仕様変更のお知らせ

| 製品名 | 形式名 |
|----------|-----|
| 試験端子用プラグ | V |

VTT - X - B、VTT - X - Y、VTT - Y - B、VTT - Y - Y、VTT - W

X

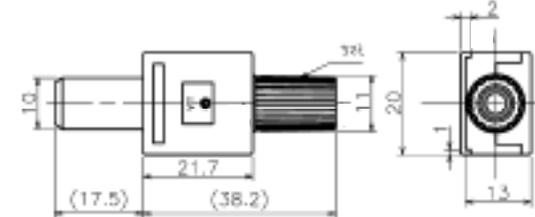
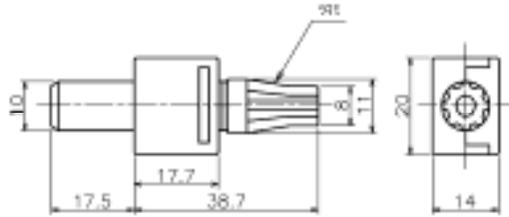
ツマミにバナナプラグを差し込める形状に変更。
圧着端子間の短絡を防止する為、片側にリブを追加。

Y

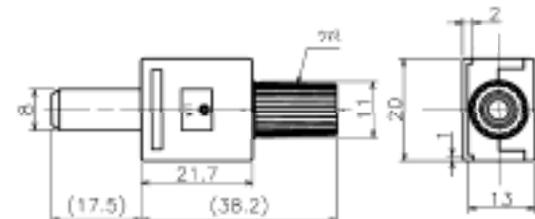
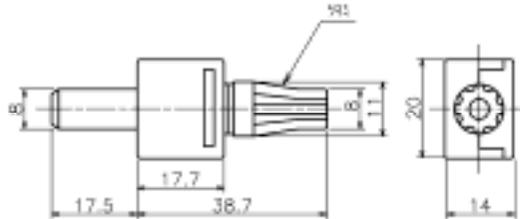
ツマミにバナナプラグを差し込める形状に変更。
圧着端子間の短絡を防止する為、片側にリブを追加。

W

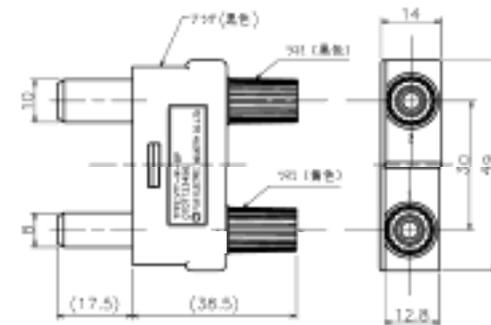
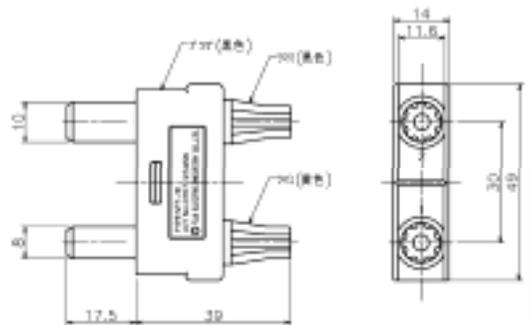
ツマミにバナナプラグを差し込める形状に変更。
M6サイズの圧着端子を装着する為、片側のリブを削除。
